Přehledový list připomínek v lokalitě 056 / Nové Butovice

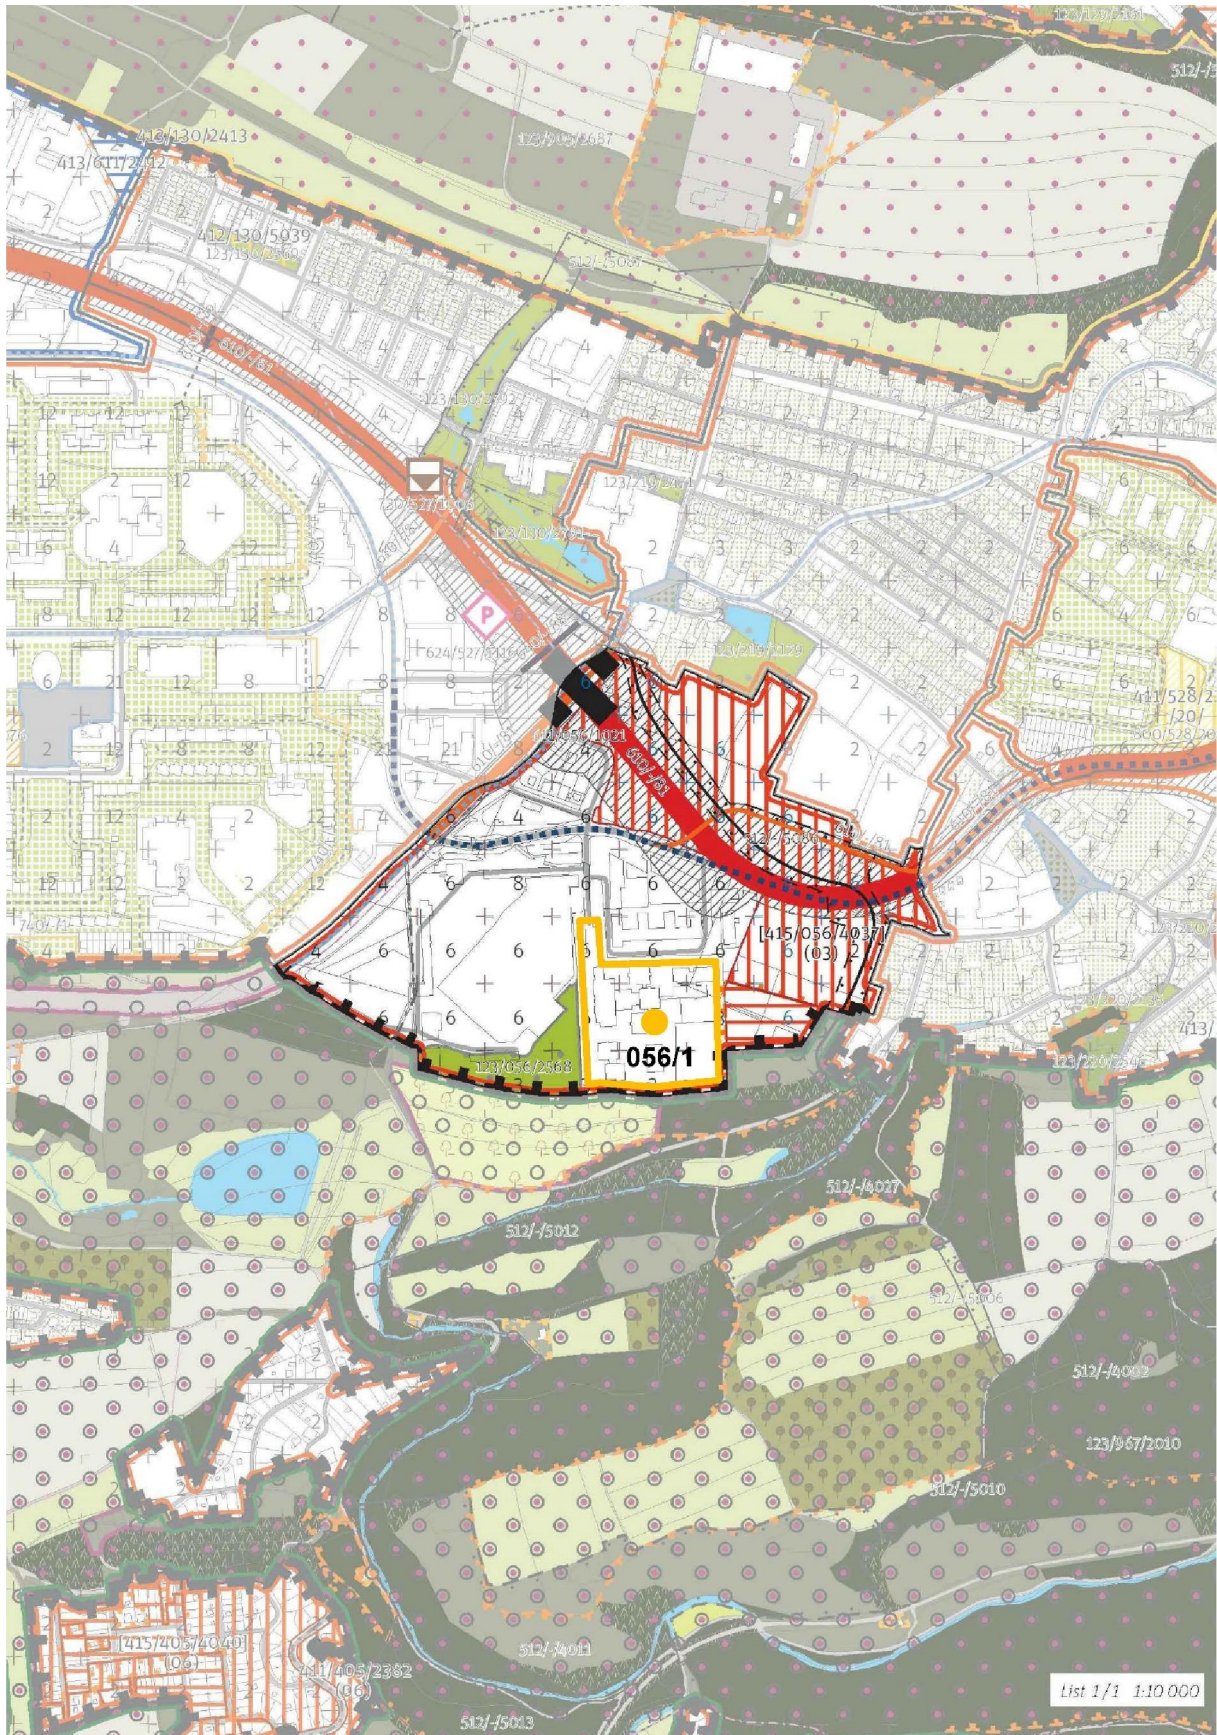
056/1

Doplnit vyznačení areálu Středních škol HMP. Tato připomínka je zásadní.

Odůvodnění: Označení stávající OV z koordinačního výkresu 03 je nutné propsat také do základního výkresu 02 a tedy i do KLZ.

056/2

Typ lokality odpovídá typu heterogenní (4). Tato připomínka je zásadní.

Odůvodnění: Lokalita obsahuje objemově různorodé budovy veřejné vybavení komerční - Galerie Butovice, business park Avenir a střední školy HMP, fakticky areály vybavenosti, rodinné domy i budoucí komerční výstavbu kanceláří severně od RR, po její realizaci.

056/3

Vypustit z výkresu 02 rastr Výškové regulace, ponechat jako informativní ukazatel ve Schéma 03. Tato připomínka je zásadní.

Odůvodnění: Výšková regulace v ploše Galerie Butovice uvádí 6 a 8 NP místo 2-3, ve školách HMP 6 místo 4. Výšková regulace pomocí čtverců 100 x 100 m je v území stabilizované lokality s jasnými objemy budov nadbytečná a nepřesná - zavádějící. Výšky hrubého rastru neodpovídají skutečné hladině. Pravidla pro dostavbu proluk či přestavbu stávajících objektů dostatečně jasně definují výšky existujících objektů a index využití lokality. V transformační a malé rozvojové ploše je naopak žádoucí zpřesnit výškovou regulaci zejména v návaznosti na centrum Jinonic a rekreační lokalitu Prokopského a Dalejského údolí.

056/4

Zohlednit probíhající úpravu ÚPn v území: U1217. Tato připomínka je zásadní.

Odůvodnění: Jedná se o úpravu probíhající a pořizovanou se souhlasem MČ Praha 5.
